リサイクル燃料備蓄センター設工認
設 2-補-017
2022 年 6 月 24 日

リサイクル燃料備蓄センター
設計及び工事の計画の変更認可申請書
(補足説明資料)

工事の方法に係る補足説明資料

工事の方法に関して、工事のフロー、検査のタイミング、項目、工事上の留意事項等に対するコメント回答を次のとおり実施する。

補足図-2 電源車2台目の工事フロー

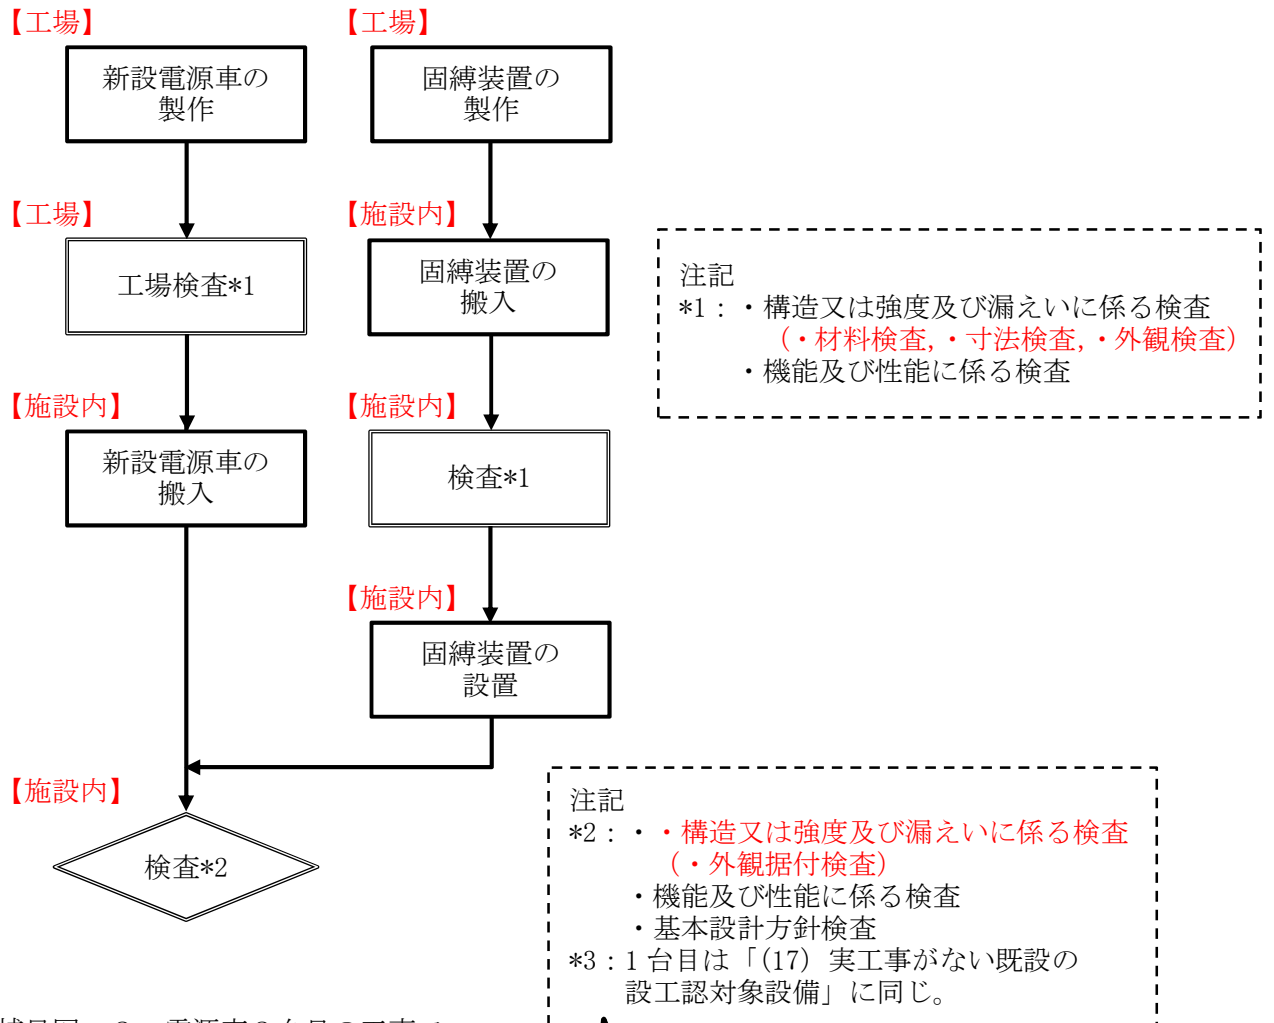
項目	コメント内容
工事の方法	<p>・原燃濃縮の資料を参考に、工事の全体像を説明すること。どういった工事をするのか、工事のフロー、検査のタイミング・項目、工事の留意事項、工事を伴わない設備に対する検査の考え方、従前の使用前検査の扱いなど。原燃ほどしっかりとしたものではなくてもよい。 → (参照) ウラン濃縮の R4/1/18 資料 18 (資料番号：濃縮個別 50 R4)</p> <p><3/31 追加コメント></p> <p>①(P3, 4 工事の手順) 通信連絡設備や化学消火器は今回新たに工場で製作するものか。既製品（一般産業用工業品）の購入ではないのか。</p> <p>②(P7～18) 工事フローについて、工場検査や搬入が示されているので判断することはできるが、「工場」「発電所」「現場（施設内）」等、工事や検査実施場所を明示する必要がないか検討すること。</p> <p>③(P1 の 3.、P28 添付 4. 2. 2.、などに記載の) 様式- 8 とは何かを示すこと。</p> <p>④(P29 添付 4 2. 2) ケース③は通常、使用前事業者検査不要と思われるが、今回検査対象とするのは、RFS 特有の事情（既設設備が使用前検査期間中）によるものとの理解でよいか。</p> <p>⑤キャスク 1 基で使用前確認証の交付を受け、以後については使用前事業者検査で運用することについて、説明の追記を検討すること。</p> <p>⑥基本設計方針検査について、第 3. 5-1 表「要求種別に対する確認項目および確認視点」で説明がなされていないのは記載漏れか。</p> <p>⑦基本設計方針検査について、第 3. 5-2 表「検査項目、検査概要及び判定基準の考え方について」で、各検査項目で確認できない項目を対象とするとしているが、具体的な事例で説明すること。</p> <p>⑧P1 2. 変更の工事について、「…物理的な工事は実施しない」とあるが、「物理的な」の記載は必要ないのではないか。</p> <p>⑨P1 2. 変更の工事【変更の工事（新設）】について、 (1) 使用済燃料貯蔵設備本体 金属キャスク (2) 使用済燃料貯蔵設備本体 貯蔵架台 (3) 計測制御系統施設 蓋間圧力検出器 (4) 計測制御系統施設 表面温度検出器 を新設にしている理由が分からない（表紙に記載の「新規」と、この「新設」の違いも分からない）。</p> <p>⑩P3 添付 1(5) 代替計測用計測器について、「…準備する」とあるが、「…配置する」の記載の方がよいのでは。</p> <p>⑪P3 添付 1 の記載について、「…新規に設置する」と「…追設する」の記載があり、使い分けが分からない。</p> <p>⑫P7～18 の追記の記載について、材料検査、外観据付検査と記載しているが、これらは「構造、強度又は漏えいに係る検査」の一部である。補足図の中で記載の統一が必要。</p> <p>⑬P18 補足図 12 について、本文中からの呼び出しがない。</p>

⑫検査関係の記載を見直し。

材料検査や外観据付検査を「構造又は強度及び漏えいに係る検査」として記載し、括弧書きで実施する個別の検査名を記載。
